**Modulo per la presentazione delle osservazioni per i piani/programmi/progetti sottoposti a
procedimenti di valutazione ambientale di competenza statale**

ID: Codice procedura (ID_VIP/ID_MATTM) 10099

Progetto per la realizzazione e l'esercizio di un impianto eolico industriale con impianto di accumulo e delle opere connesse denominato "Poggio del Mulino", della potenza complessiva di 46,2 MW, sito in Valentano (VT) e Latera (VT).

Immagine n. 1. Cartografia del nuovo vincolo "Ambito paesaggistico, geologico e geomorfologico dell'orlo della caldera di Latera e delle sue pendici interessate dai centri eruttivi periferici" in cui ricade l'impianto eolico "Poggio del Mulino".

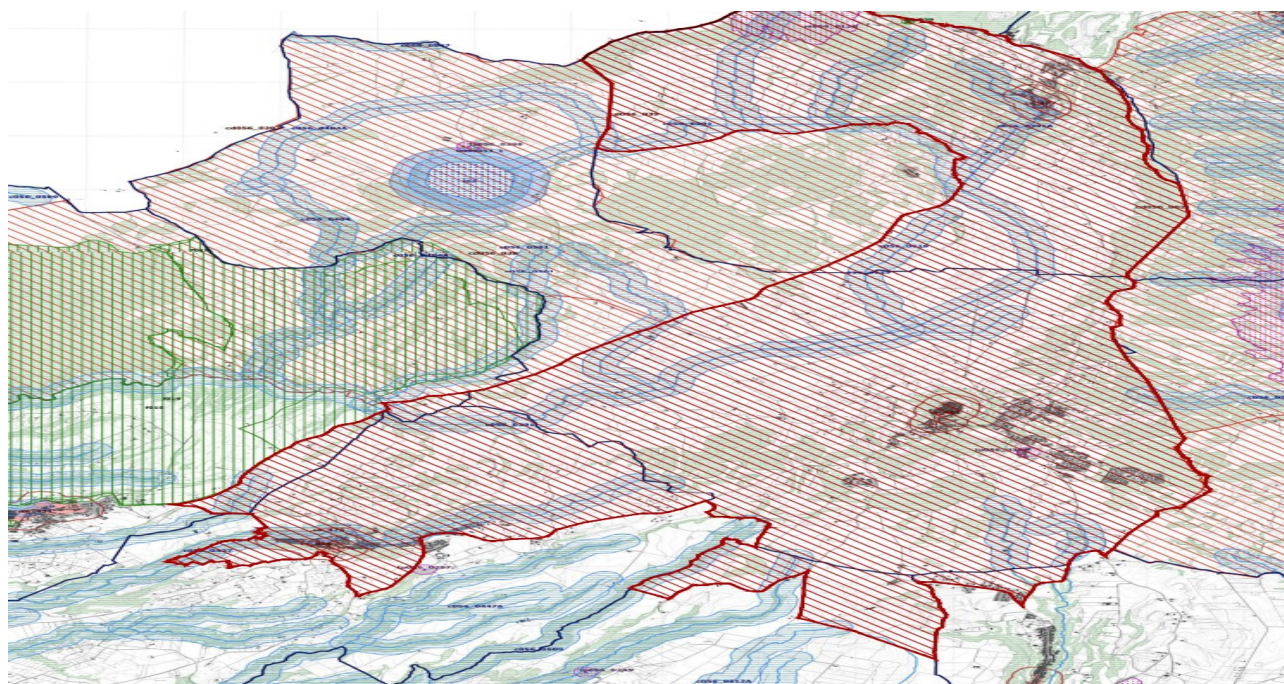
Come è illustrato nell'immagine si ribadisce che l'impianto eolico "Poggio del Mulino" ricade **completamente** all'interno del perimetro di questo nuovo vincolo di notevole interesse pubblico e quindi come affermato dal Consiglio di Stato nelle sentenze citate, l'impianto è insediato in area non idonea ai sensi dell'art. 20 comma 8 lettera c quater del D.Lgs. n. 199/2021 e ss.mm.ii. Si evidenzia inoltre che il Vincolo dell'Orlo della Caldera di Latera ha cucito insieme i due vincoli enunciati e già esistenti della Conca del Lago di Bolsena (D.M. 24.10.1960 e D.M. 22.05.1985) e la Conca del lago di Mezzano e territorio circostante (DM 22.05.1976 "Conca del Lago di Mezzano e territorio circostante" e DM 22.05.1984 "Selva del Lamone") testimoniando se ce ne fosse stato ancora bisogno il notevole pregio paesaggistico di tutta l'area. Pregio paesaggistico arricchito dal valore naturalistico della confinante Riserva Naturale della Selva del Lamone con la sua Area Contigua e i vari siti Natura 2000 e le due aree di importanza internazionale per gli uccelli, IBA 099 Lago di Bolsena e la 012 Selva del Lamone. Da non dimenticare che la Caldera di Latera dove insisterebbe l'impianto è una zona molto ricca di siti archeologici. Inoltre, si segnala anche l'impatto sulle tradizioni agroalimentari con la zona dell'olio extravergine di oliva DOP Canino e del Pecorino Toscano DOP e altri pregiati prodotti tipici locali del Biodistretto del Lago di Bolsena.

ALLEGATO 2

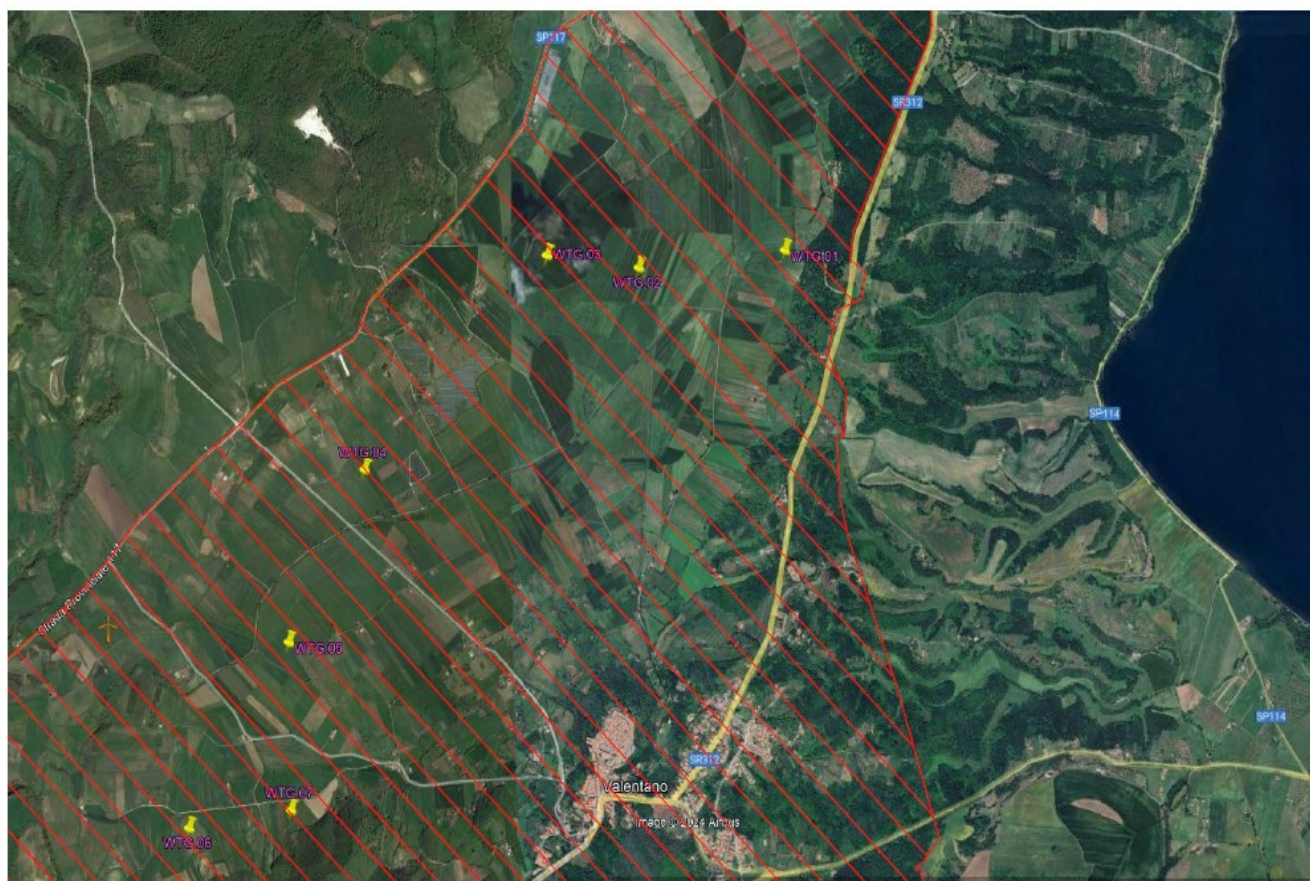
Per illustrare la posizione dei sette aerogeneratori all'interno del perimetro del vincolo dell'"Ambito paesaggistico, geologico e geomorfologico dell'orlo della caldera di Latera.." si produce apposita cartografia.

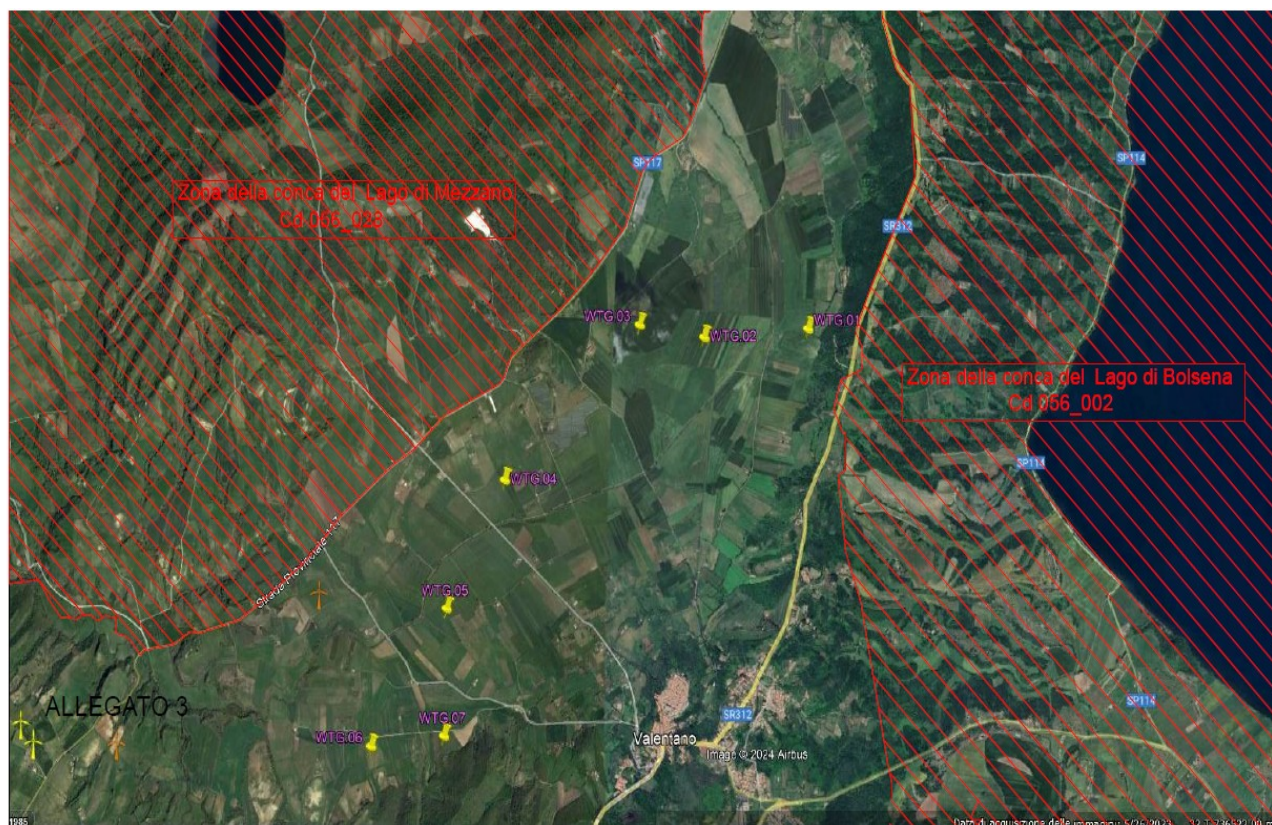
Si riportano anche gli impatti nelle fasce di rispetto di 3 km dei due Beni paesaggistici di notevole interesse pubblico “Conche dei laghi di Bolsena e Mezzano”. **MAPPa n. 2**

Aerogeneratori	Beni paesaggistici D.lgs 42/04 (Distanze in mt. degli aerogeneratori)	
	Zona della conca del lago di Bolsena	Zona della conca del lago di Mezzano
WTG.01	450,00	1.850,00
WTG.02	1.300,00	1.100,00
WTG.03	1.900,00	600,00
WTG.04		750,00
WTG.05		1.200,00
WTG.06		1.500,00
WTG.07		1.900,00
